СОЕДИНЕНИЯ ТРУБОПРОВОДОВ РЕЗЬБОВЫЕ  
ШТУЦЕРА ВВЕРТНЫЕ С КОНЦОМ ПОД  
ВРЕЗАЮЩЕЕСЯ КОЛЬЦОГОСТ  
24504—80

**Изменение № 2 ГОСТ 24504—80 Соединения трубопроводов резьбовые. Штуцера ввертные с концом под врезающееся кольцо. Конструкция**

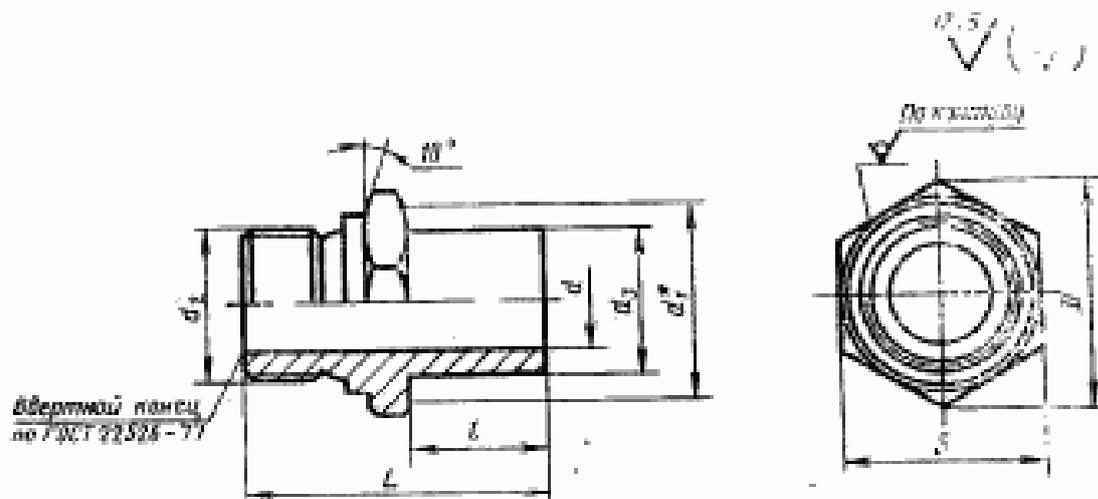
Пункт 2. Чертеж. Заменить значение:  $10^\circ$  на  $10^\circ \text{ max}$ ;
